WSS/KG/ 1870 /DOPKiZP/ 1043 /MW/15

Dotyczy: odpowiedzi na zapytania w sprawie specyfikacji do przetargu nieograniczonego na dostawę urządzeń medycznych na potrzeby Izby Przyjęć i Oddziału Chirurgii Ogólnej i Onkologicznej oraz dostawa myjki ultradźwiękowej dla Centralnej Sterylizatorni i Pracowni Endoskopowej (nr sprawy: 43/15/ZP/PN)

Pytanie nr 51– Pakiet nr 2 poz. 1

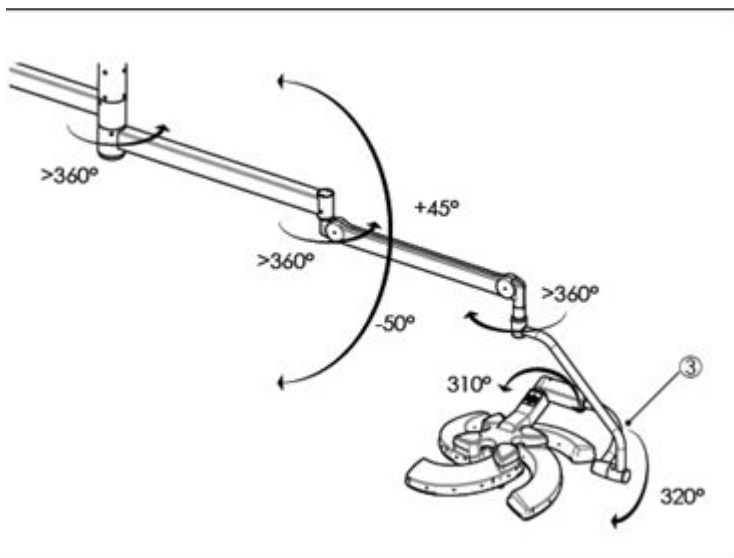
Zwracamy się z prośbą o dopuszczenie do zaoferowania czaszy o ruchomości 320 stopni na przegubie "cardanic" oraz 310 stopni na przegubie czaszy [zgodnie ze zdjęciem], jako rozwiązanie równoważne zapewniające pełną funkcjonalność oświetlenia.

Nie, Zamawiający nie dopuszcza takiej lampy.
